改善箇所説明図

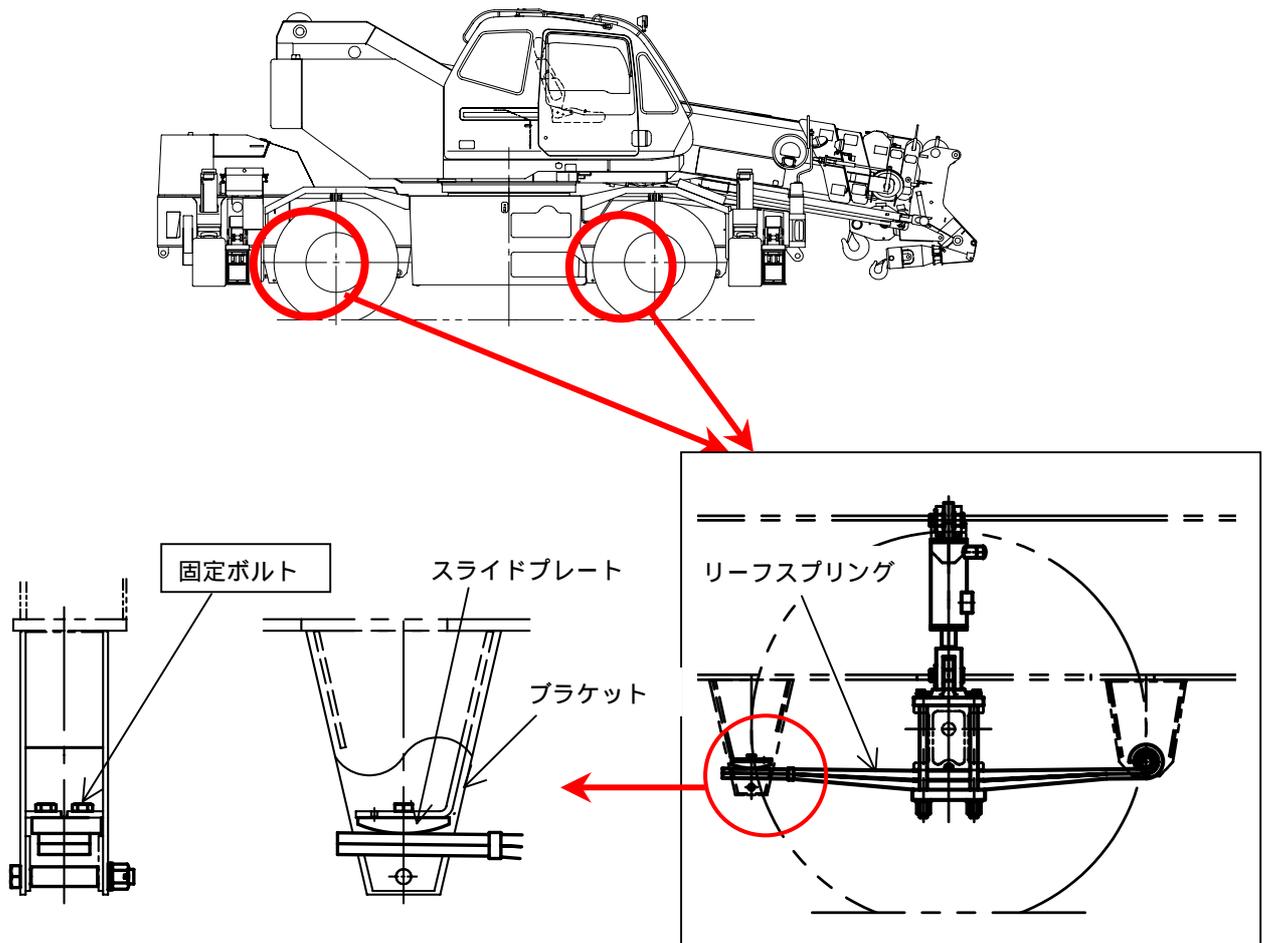
基準不適合箇所

緩衝装置のリーフスプリング端部を支えるスライドプレートにおいて、固定ボルトのネジロック剤塗布量が不足しているものがある。そのため、当該ボルトが緩み、最悪の場合スライドプレートが脱落するおそれがある。

改善内容

全車両、ネジロック剤を正規量塗布した新品のボルトに交換する。また、スライドプレートが脱落している場合は新品を取り付ける。

識別：ブラケット側面に白色ペイントを塗布する。
